Betreff: Lokalaugenschein (Rohbau) Ihres Reihenhauses in Bad Fischau
Grabengasse 5 Top 14

Bezugnehmend auf Ihre Anfrage und den Lokalaugenschein vom 14.11.2010 gestatte ich mir in meiner Funktion als Bausachverständiger folgende Stellungnahme:

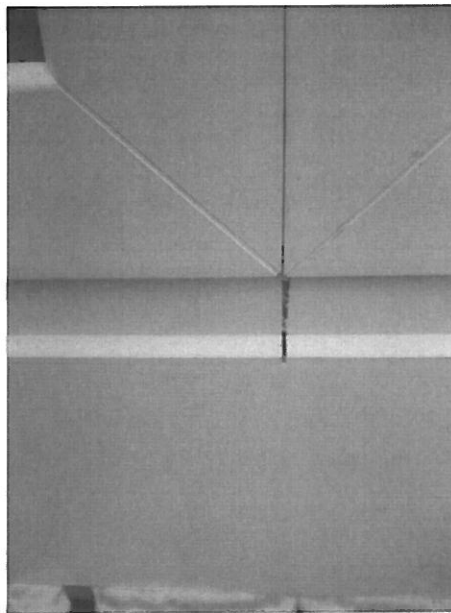
- Im Bereich Wohnungstrennwand Stiegenhaus wurde festgestellt, dass die Abweichungen zwischen tragendem HLZ (Schallschutzstein) im Erdgeschoss und über dem Deckenrost im Obergeschoss im Stichmass die zulässigen Werte der Ö – Norm DIN 18202 überschreiten.

Es ist somit davon auszugehen, dass die Folgegewerke nach dem Baumeister (Mauerwerksarbeiten zu Putzarbeiten) mit Mehrleistungen zu rechnen haben. Grundsätzlich zählt hier das Endergebnis. Es ist jedoch Bedacht darauf zu nehmen, dass es sich um eine Hauptstiege in einem Einfamilienhaus handelt. Die mindeste lichte Weite im Durchgangsbereich (Putz zu Putz) darf 100 cm bzw. mit Einschränkungen durch Geländer nicht 90 cm unterschreiten.
